**Van:** Dinter - Schneider, Grit van <G.van.Dinter@wsrl.nl>  
**Verzonden:** donderdag 28 augustus 2014 10:05  
**Aan:** Pieter-Floor Bassa  
**CC:** Breugel, Astrid van; Noij, Marike  
**Onderwerp:** RE: Aanlegsteiger

Wij hebben een aanvraag ontvangen voor het uitbreiden van een bestaande aanlegsteiger in de afgedamde Maas, ter hoogte van de woning Maasdijk 36 Nederhemert. De huidige aanlegsteiger heeft een lengte van 26 meter. De uitbreiding heeft een lengte van 8,25 meter. De locatie is gelegen in de dubbelbestemming Vrijwaringszone dijk. Hiervoor is de volgende afwijkingsregel opgenomen:

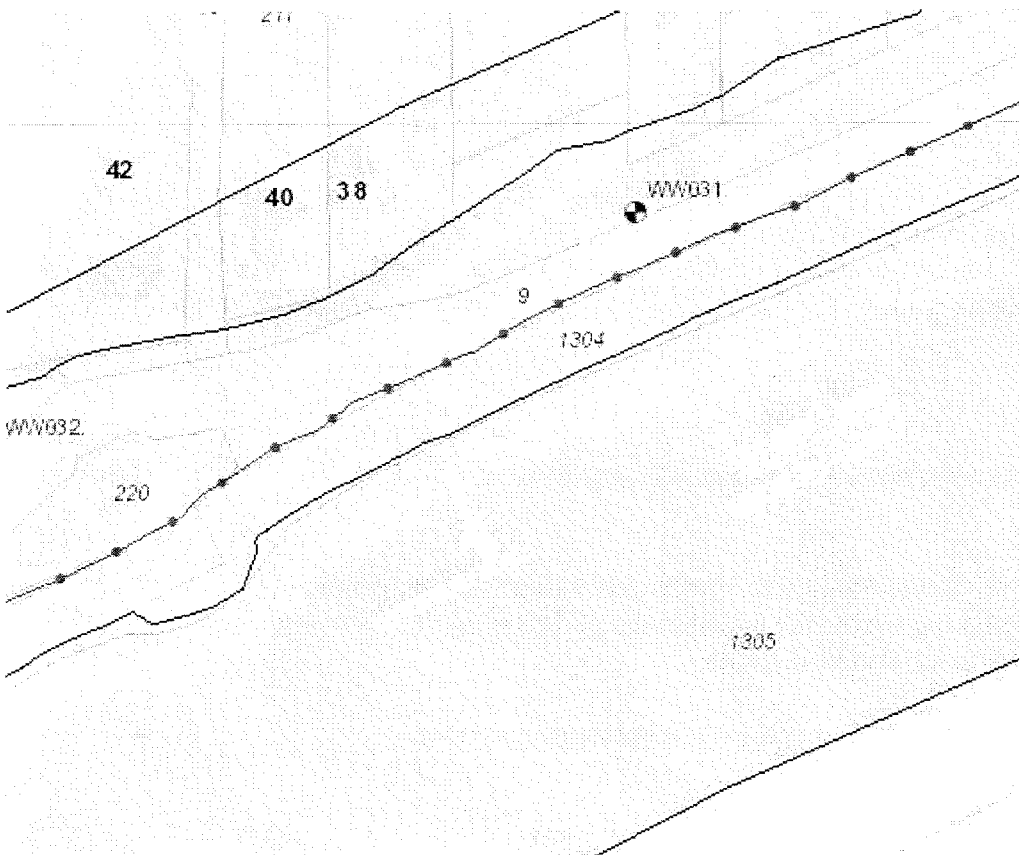
De steiger bevindt zich in de beschermingszone (licht oranje vlak) van de primaire waterkering (Maasdijk). Werken in deze zone is volgens de Keur van het waterschap vergunningsplichtig. De initiatiefnemer dient voor het verlengen van de aanlegsteiger een watervergunning bij het waterschap aan te vragen. Hij/zij kan hiervoor contact opnemen met mijn collega Astrid van Breugel [a.van.breugel@wsrl.nl](mailto:a.van.breugel@wsrl.nl). De belangrijkste voorwaarden voor het verlengen van de aanlegsteiger is dat de palen van de steiger grond verdringend moeten worden aangebracht en dat als er holle meerpalen worden toegepast de meerpalen tot aan de vaste bodem moeten worden gevuld met beton.
